# 重庆市建设工程消防设计问题答复 (2024年7月版) (征求意见稿)

- 1 建筑专业问题答复 (编号: 20240701-建筑-0001~0012) .....4~26
- 2 结构专业问题答复 (编号: 20240702-结构-0001~0002) .....27~32
- 3 给排水专业问题答复 (编号: 20240703-给排水-0001~0002) ...33~35
- 4 电气专业问题答复 (编号: 20240704-电气-0001~0010) .....36~64
- 5 暖通专业问题答复 (编号: 20240705-暖通-0001~0008) .....65~76

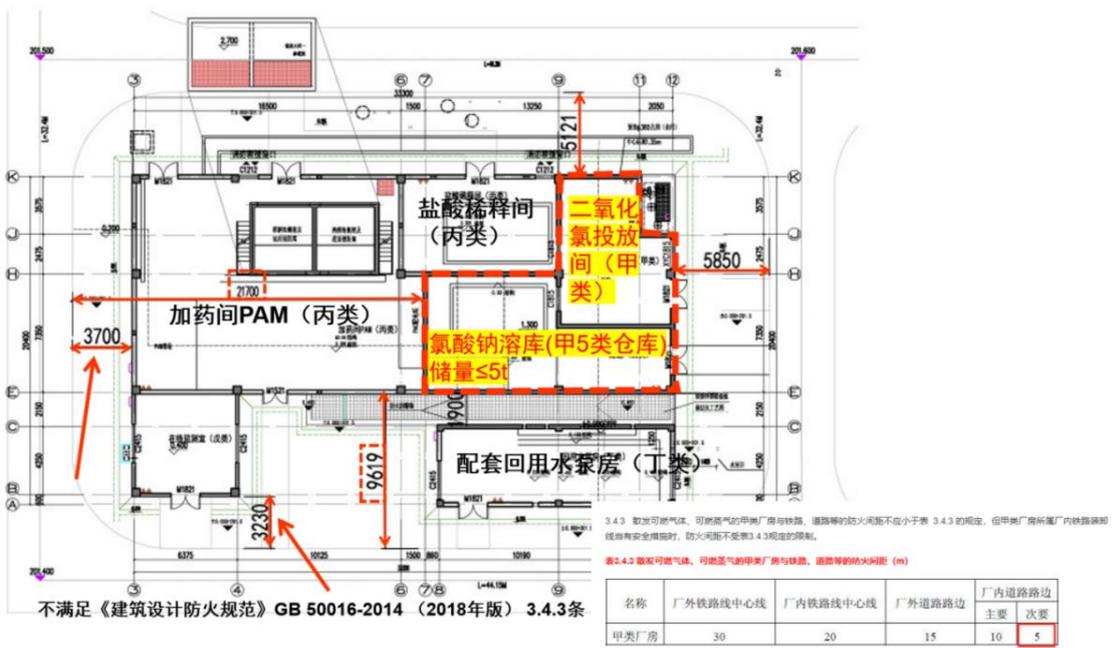
某污水处理厂定性为甲类厂房，与内部次要道路的防火间距是否可以按照甲类厂房内的不同火灾危险性类别的功能房间分别控制防火间距，来认定满足《建筑设计防火规范》GB50016-2014（2018年版）第3.4.3条的规定。

厂房与内部次要道路的防火间距应按建筑整体消防定性执行，不应根据房间的不同火灾危险性类别分别控制防火间距。

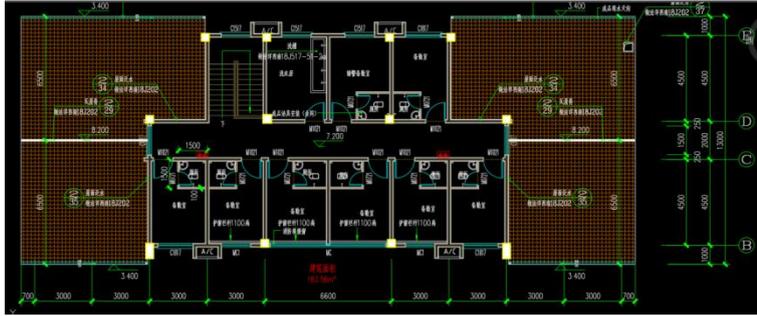
实际工程项目中面积小于 $200\text{m}^2$ ，人数小于50人，局部升高只有一层。《建筑设计防火规范》图示18J811-1上画的是平屋面，但是如果项目屋面为斜屋面，只设置一部楼梯是否可行？

根据《建筑设计防火规范》GB50016-2014（2018年版）第5.5.11条的规定，至少应另外设置1个直通建筑主体上人平屋面的安全出口，且上人屋面应符合人员安全疏散的要求，但该项目上人屋面不符合人员安全疏散的要求，故设计不满足规范要求。

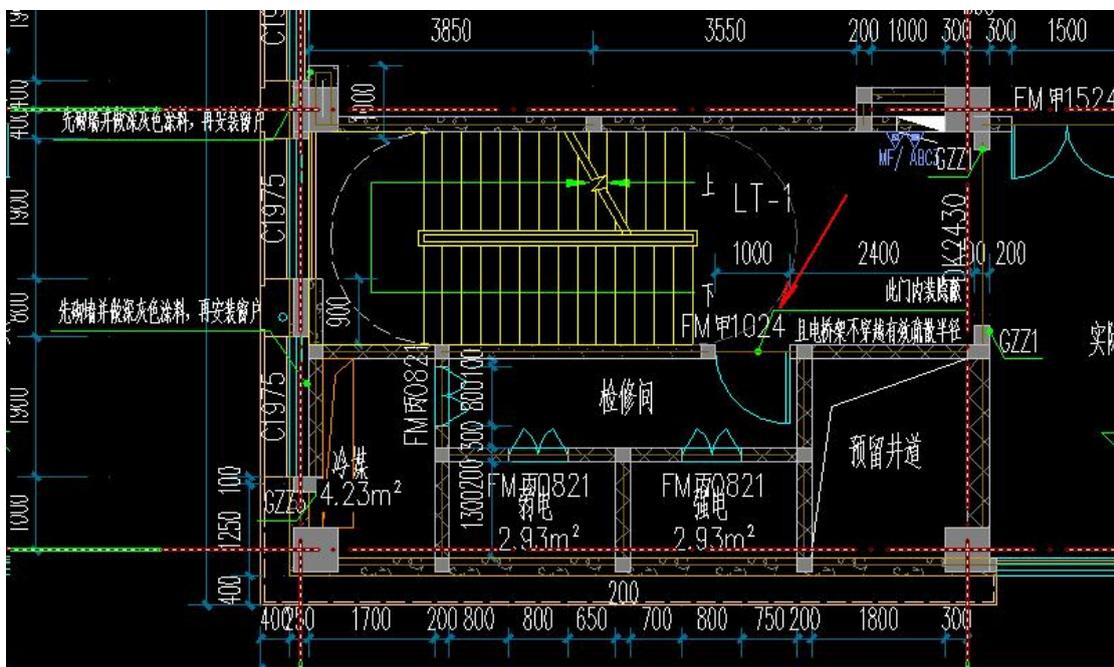
如下图，楼梯旁设有冷媒井、强弱电井等，是否可以在室内

敞开楼梯间范围内设普通检修门？若不能，是否可以设甲级防火门？

如图所示，该检修间门位于敞开楼梯间范围内，不满足《建筑防火通用规范》GB55037-2022 第 7.1.8 条要求。

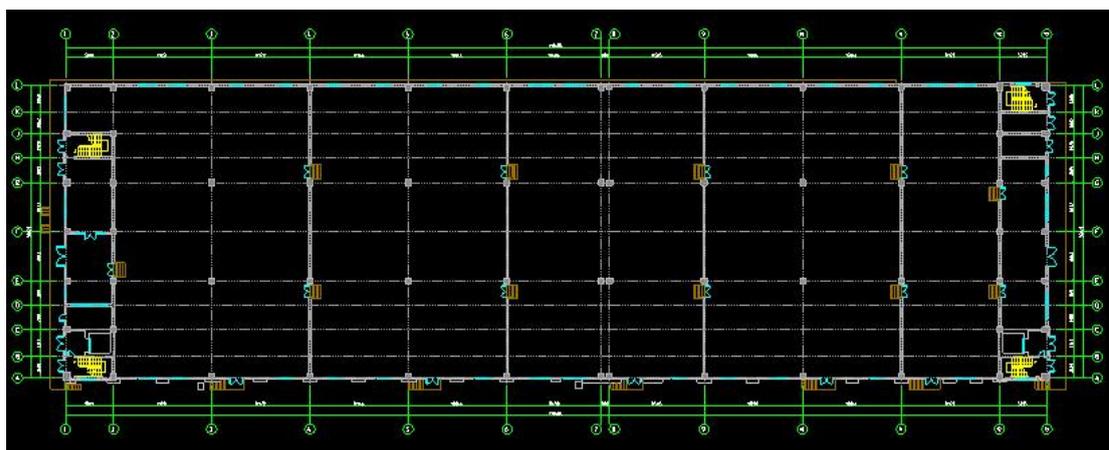
某厂房主体部分单层，建筑高度大于24m，左右两侧附跨为多层办公，该厂房是否为单层厂房？

如图所示，在左右两侧附跨内的多层办公用房与厂房内设置符合规范要求的防火分隔措施后，该厂房可认定为单层厂房。

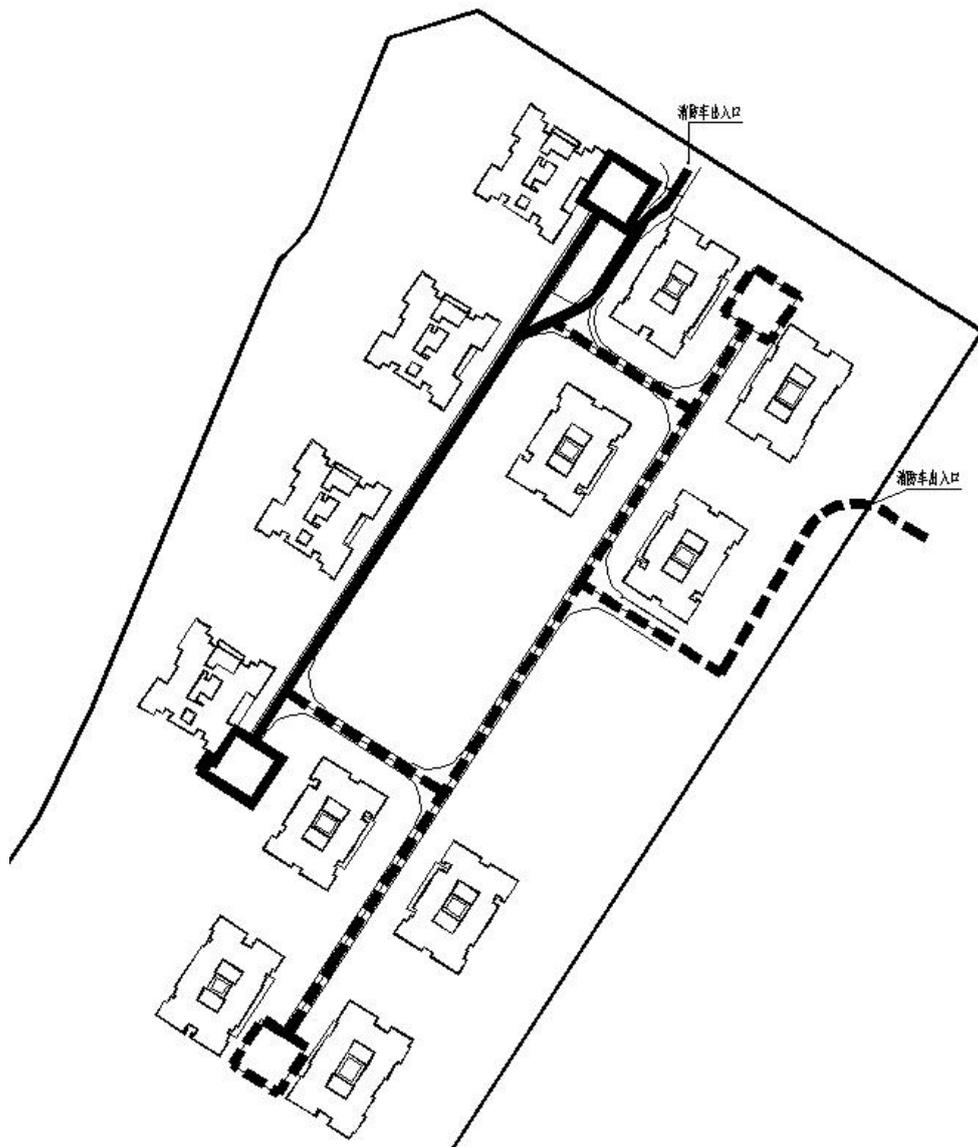
某住宅项目有一类高层和二类高层两种户型产品，消防车道荷载分别考虑，导致满足一类高层使用的车道只有 1 个出入口(截图中粗实线为 55 吨消防车通行车道，虚线为 35 吨消防车通行车道)是否可行？

如图所示不可行,项目的各个消防车出入口及所有消防车道,均应满足该项目最大消防车道荷载要求。

附图二-2

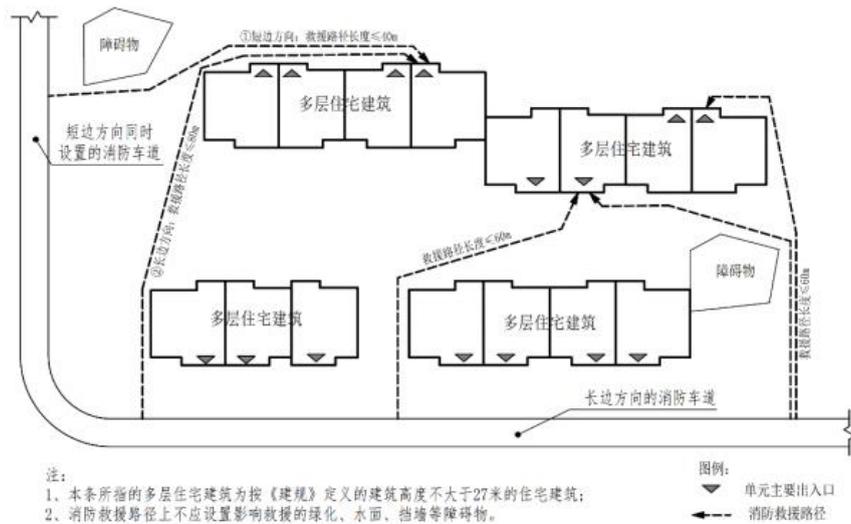
问题 2：多层住宅是否可参照《浙江省 2020 技术指南部分条文执行问题的专家意见》相关条款执行，如下图。

问题 2 答复：原则上应按《建筑防火通用规范》GB55037-2022 第 3.4.6 条执行，有特殊情况可按《建筑防火通用规范》GB55037-2022 第 1.0.8 条执行。重庆地域项目原则上不应参照外地区专家意见。

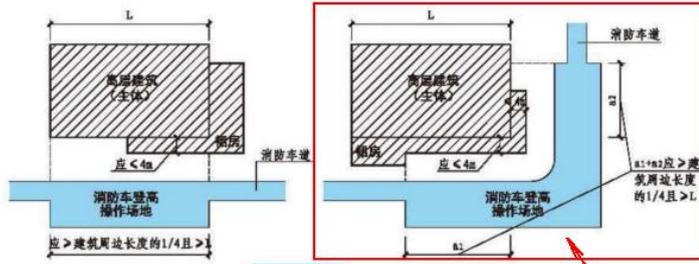
问题 2: 如下图,长边可认定为红圈标注边吗?

问题 2 答复：本项目不规则建筑的长边应参考《建筑设计防火规范》图示 18J811-1 的 7-10 页 7.2.1 图示 7 确定。如图所示，该项目仅红圈标注边不满足长边长度要求。

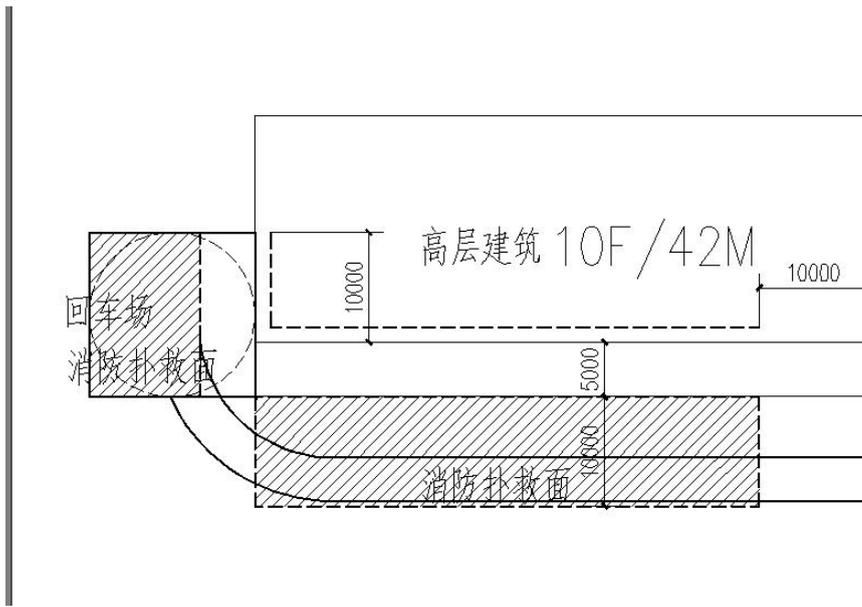
高层建筑按长边疏散，当场长边因环境地势无法扑救时，可否按短边设置非连续扑救面？短边能否设置消防车登高操作场地？

原则上应按《建筑防火通用规范》GB55037-2022 第 3.4.6 条执行，有特殊情况可按《建筑防火通用规范》GB55037-2022 第 1.0.8 条执行。

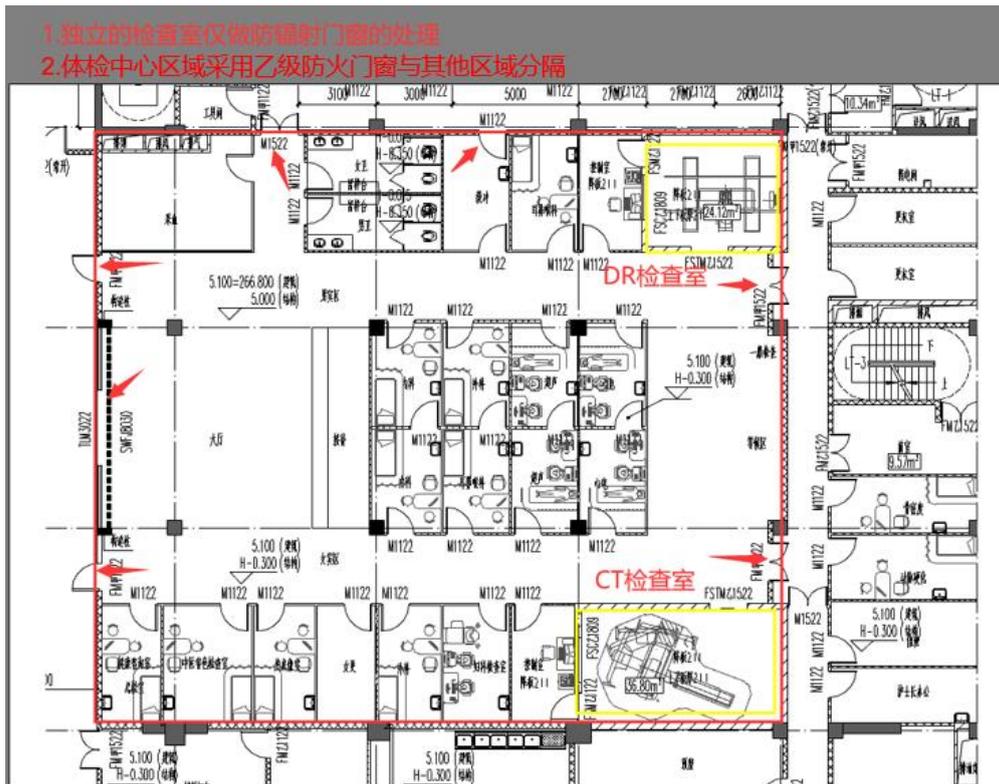
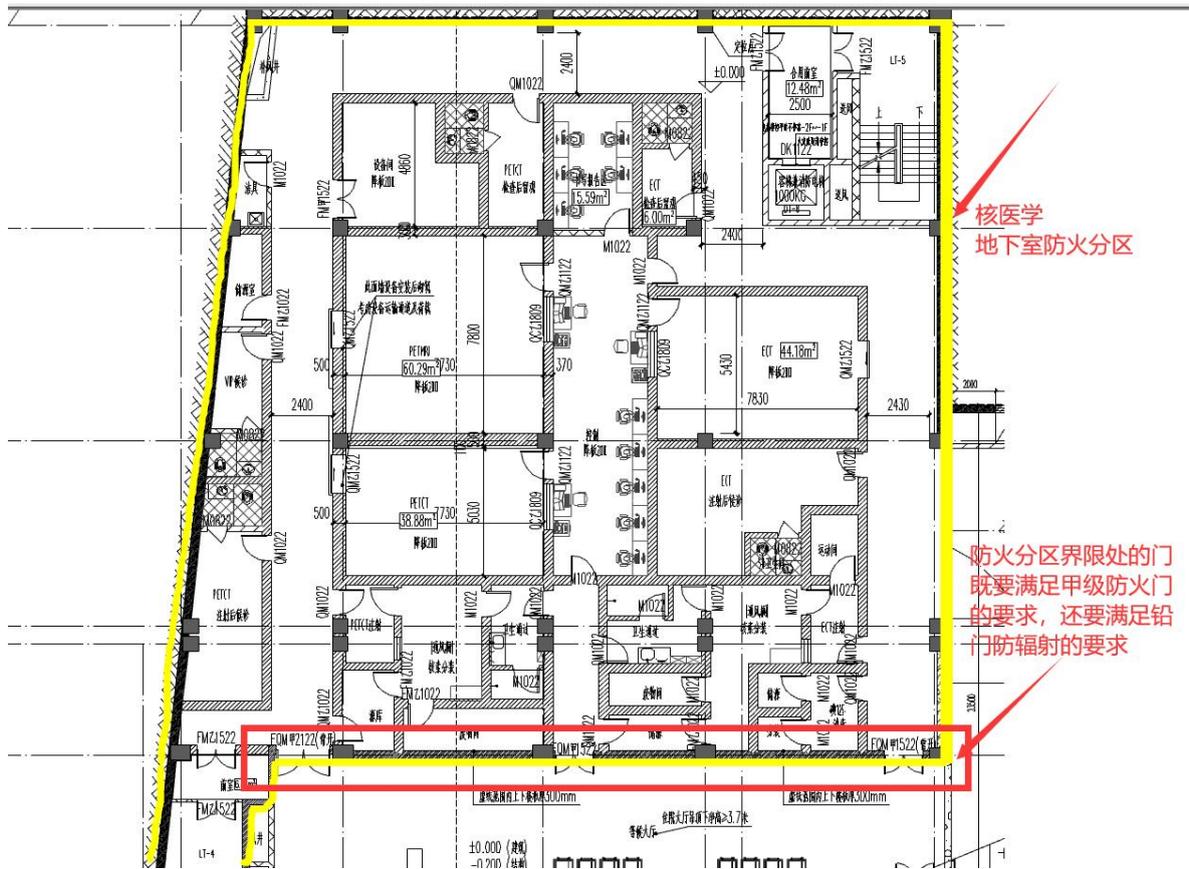
问题1：请问是否可以扩大防火分隔范围来满足规范要求，如手术室或手术部按区域防火分隔？

案例截图，贵重精密医疗装备用房是否可以按扩大防火分隔范围处理，CT、DR 等房间只需要满足防辐射的铅门铅窗即可？

问题 2：防火功能和防辐射功能相冲突延伸问题：如果在防火分区界限处，必须同时满足甲级防火门和防辐射铅门使用要求时，是否需要设置两道门，一道门满足防火要求，一道门满足防辐射要求？

问题 1 答复：原则上不能扩大防火分隔范围；

问题 2 答复：在防火分区界限处，可同时设置甲级防火门和防辐射铅门。

附图一：配电系统图

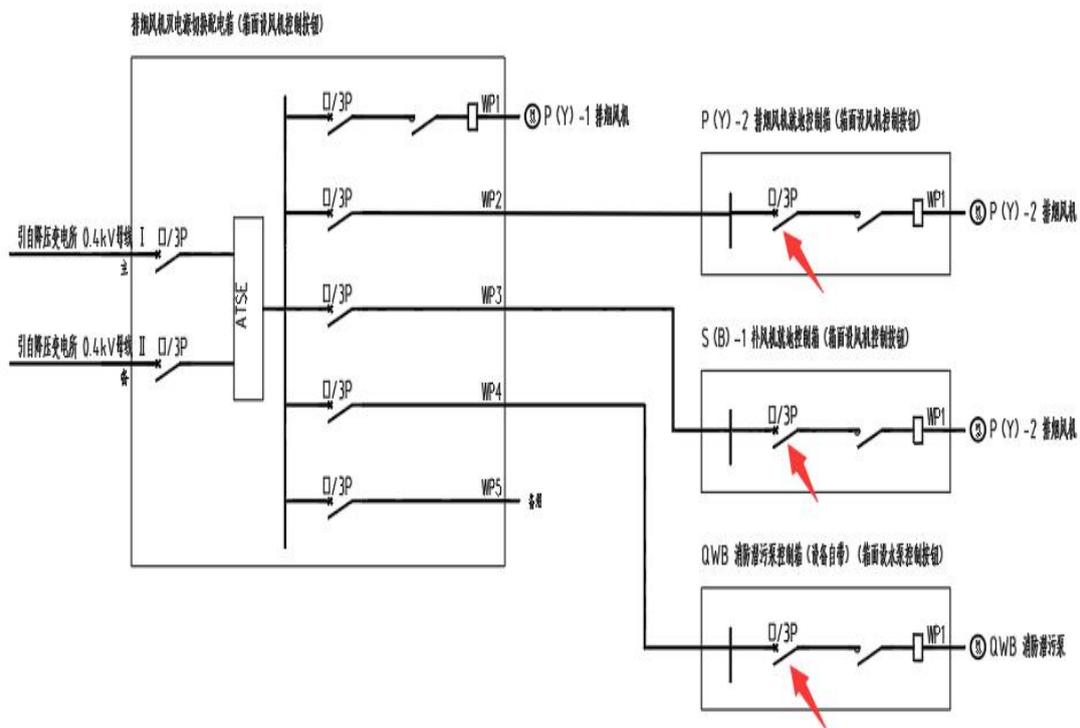
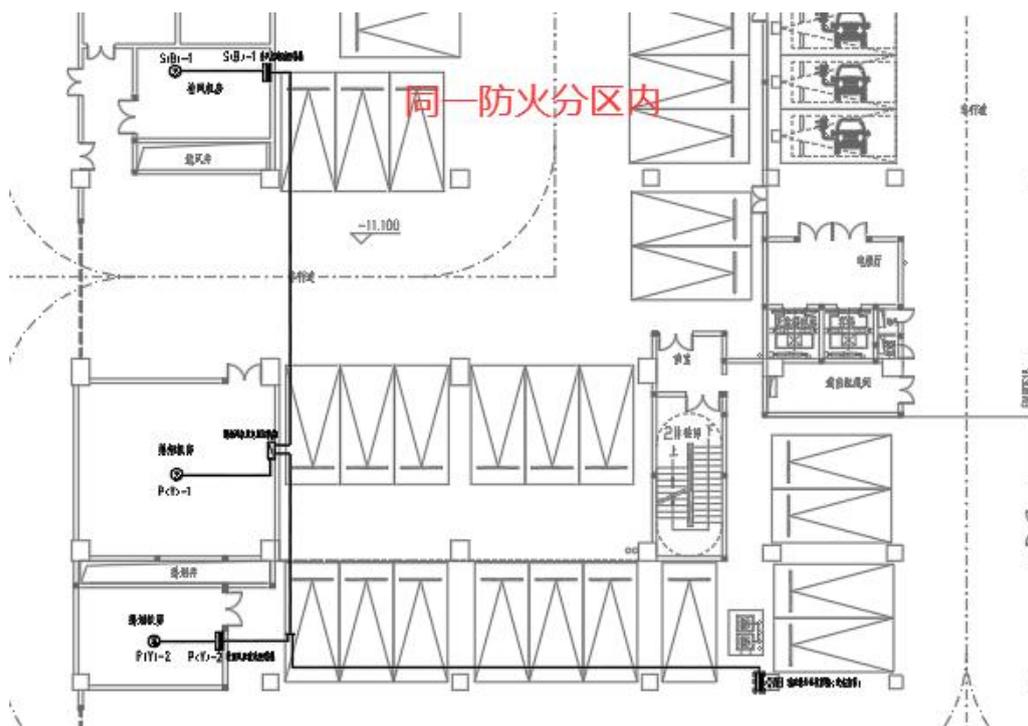
问题 1：同一防火分区的双电源切换配电箱放射式为风机或水泵控制箱配电（控制箱内设断路器），此双电源切换配电箱是否可视为最末一级配电箱？

问题 2：是否需要将末端控制箱内断路器调整为负荷开关？

问题 1 答复：根据问题描述及附图，设置于排烟机房 1 内的双电源切换配电箱可以视为最末一级配电箱，符合《建筑防火通用规范》GB55037-2022 第 10.1.6 条规定。双电源切换配电箱宜安装于防火分区的配电小间或电气竖井内。

问题 2 答复：无需将末端控制箱内断路器调整为负荷开关。此处设置为断路器，未增加配电级数。

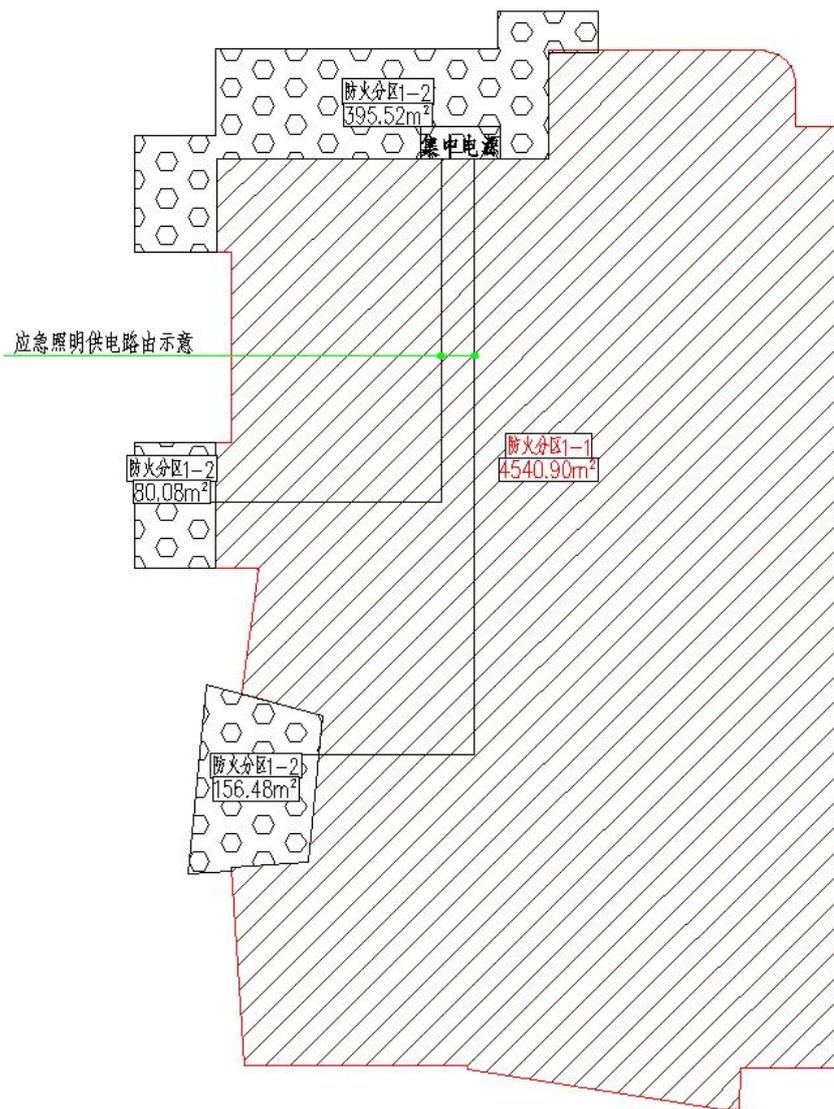
某些项目同一个防火分区存在多个子区域，多个子区域之间存在其他防火分区。请问：是否允许在本防火分区的一个子区域内设置集中电源，其他子区域的应急照明灯具从此集中电源的不同回路（回路管线穿过其他防火分区）进行供电？

当配电分支回路未跨越防火分区时，防火分区的一个子区域内设置集中电源，其配电分支回路可以为其他子区域的应急照明灯具供电。

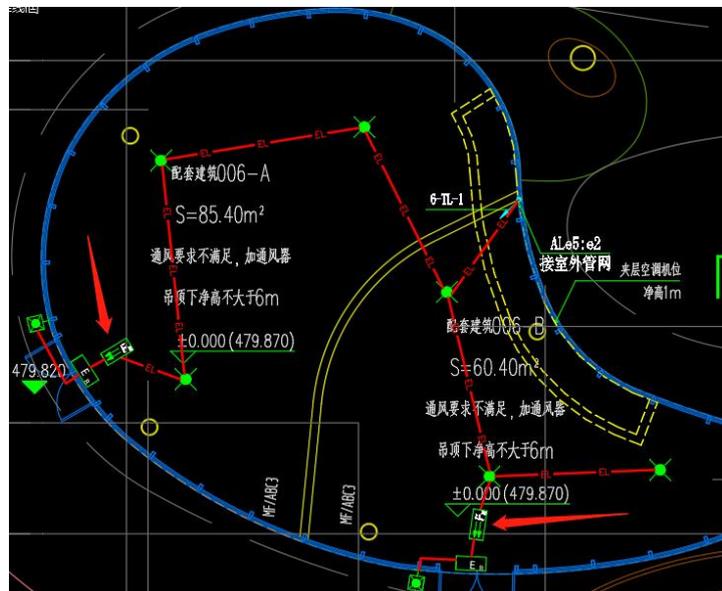
问题 1：如上图所示的人员密集场所，安全出口直通室外，人员能够快速识别安全出口的位置和自己所处的楼层，是否仍应按照《消防应急照明和疏散指示系统技术标准》GB51309-2018

问题 2：多信息复合标志灯的信息该如何理解？显示的楼层是“自己所处的楼层”还是“箭头指向的楼层”？

问题 1 答复：按《消防应急照明和疏散指示系统技术标准》GB51309-2018 第 3.2.11 条规定，人员密集场所的疏散出口、安全出口附近应增设多信息复合标志灯具。

问题 2 答复：按第 3.2.11 条条文说明，多信息复合标志灯具的楼层标识应为灯具所在楼层。

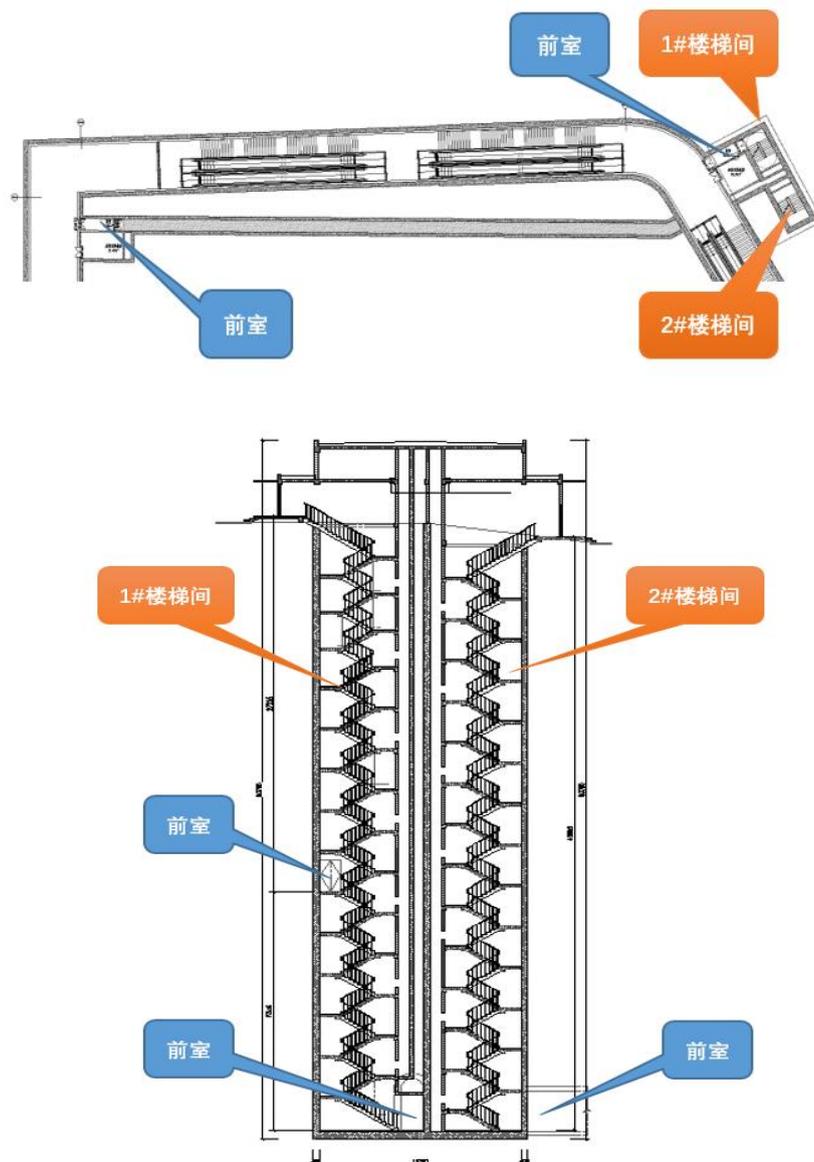
地铁站的安全出口设置的防烟楼梯间，其高度大于 24 米或大于 50 米，虽然楼梯间高度较高，但其仅负担了 1 层或 2 层空间，即与防烟楼梯间相连的前室仅设置 1 个或 2 个，此时防烟楼梯的加压送风量是否仍按计算值与《建筑防烟排烟系统技术标准》（GB51251-2017）第 3.4.2 条中表 3.4.2-1~表 3.4.2-4 的值中的较大值确定，还是可直接按计算确定？前室实际负担高度小于 24 米，是否可直接按计算值确定？如下图，1#楼梯间提升高度约 45 米，首层设置 1 个前室，提升高度约 17 米处设置 1 个前室；2#楼梯间提升高度约 43 米，仅在首层设置 1 个前室。

地铁车站安全出口设置的防烟楼梯间及前室，因与常规的民用建筑有一定差异，结合工程实践经验，加压送风量可按计算值确定，门开启数量按实际取值。风机选型按计算值的 1.2 倍取值。

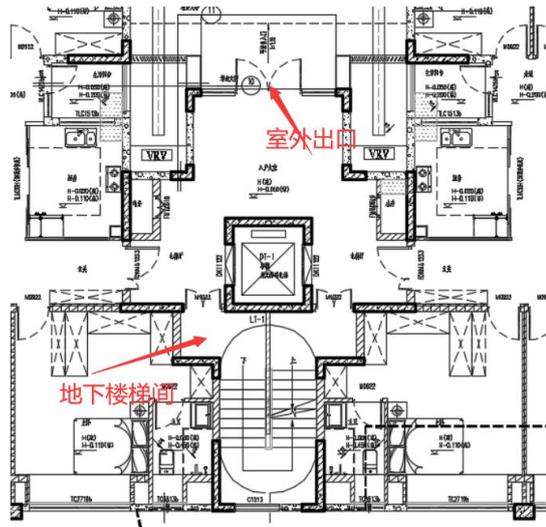
问题 1：如何区分地下楼梯间与地上楼梯间共用？关于地下楼梯间与地上楼梯间共用是否可以沿用重庆市 2023 年 4 月份《重庆市建设工程消防设计技术疑难问题研究》中暖通第十二个问题的讨论成果（未正式发布，内容如下图）？

问题 2：下图中的地下楼梯间与地上楼梯间是否算共用？

问题 1 答复：依据《建筑防火通用规范》GB55037-2022 第 7.1.10-3 条：“地下楼层的疏散楼梯间与地上楼层的疏散楼梯间，应在直通室外地面的楼层采用耐火极限不低于 2.00h 且无开口的防火隔墙分隔”。因此，《建筑防烟排烟系统技术标准》GB51251-2017 第 3.1.6 条所谓“共用”的情况不会存在。

问题 2 答复：案例所示的两部防烟楼梯只是在首层共用前室，满足《建筑防火通用规范》GB55037-2022 第 7.1.10-3 条规定。
